# ILE DE LOISIRS DE LA CORNICHE DES FORTS

MEMOIRE EN REPONSE A L'AVIS DE LA MISSION  
D'AUTORITE ENVIRONNEMENTALE  
DU 28 MAI 2018

JUIN 2018

**Figure 84: Localisation des sondages ayant fait l'objet d'analyses chimiques**

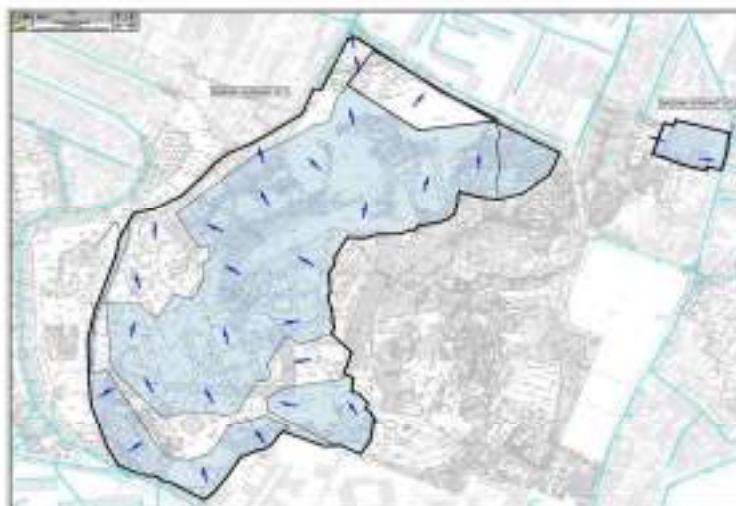
Les cartes des résultats d'analyse des différents polluants recherchés sont présentées (pages 126 à 133). La localisation du périmètre du projet a été ajoutée sur ces cartes afin de permettre une meilleure compréhension de l'enjeu de pollution des sols, à la suite d'une recommandation de l'autorité environnementale dans son précédent avis.
